DODATEK Č. 2

ke smlouvě o dílo uzavřené dne 23. 9. 2020 na realizaci veřejné zakázky s názvem „Kanalizace Kolín - Zibohlavy“, číslo smlouvy Objednatele: 656/2020 (dále jen jako „**dodatek č. 2**“),
který uzavřely níže uvedeného dne, měsíce a roku tyto smluvní strany:

Změnový list č.		5	Smlouva č.:	656/2020	Datum:	14.6.2021		
Název akce:		"Kanalizace Kolín - Zibohlavý"						
Objednatel	Město Kolín			Zhotovitel:	MBM TRADE CZ, s.r.o.			
IČ:	00235440			IČ:	25507222			
Vystavil:	MBM TRADE CZ, s.r.o.			Jméno:				
Přílohy, odkazy	Fotodokumentace					Počet foto:		
	Zápis v SD					Počet listů:		
	Rozpočet	ano					Počet listů:	6
	Zápis z KD	ano					Číslo KD:	18
	Geolog nabídka					Počet listů:		
	Ostatní					Počet listů:		
Podepsaní zástupci potvrzují v souladu se smlouvou o dílo následující změnu předmětu díla a termínu dokončení díla:								
Předmět, popis a odůvodnění změny: KSÚS - asfalty								
Investor vznesl požadavek na rozšíření předmětu díla na silnicích KSÚS nad rámec PD. Změny byly projednány na příslušných KD, zhotovitel ocenil předložený změnový rozpočet prací v souladu se smlouvou o dílo.								
Důvod změny:	Požadavek objednatel /provozovatele	Chyba PD	Chyba výkazu výměr

Stavba: „Kanalizace Kolín - Zibohlavý“
Název ZL: Parkovací stání - ulice Macháčkova
Datum: 9.6.2021

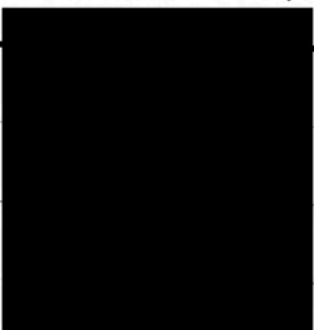
Předmět, popis a odůvodnění změny: **ulice Macháčkova - parkovací stání**

V ulici Macháčkova na stoce B v úseku KŠ60 - KŠ62 bylo nutné provést rozebrání obrubníků a zámkové dlažby stávajícího parkovacího stání. Po skončení prací bude parkovací stání obnoveno. Jedná se o změnu předmětu díla ve smyslu dle odst. (6), § 222 ZZVZ (nepředvídaná změna po zahájení prací), změny byly projednány na příslušných KD, zhotovitel ocenil předložený změnový rozpočet prací v souladu se smlouvou o dílo.
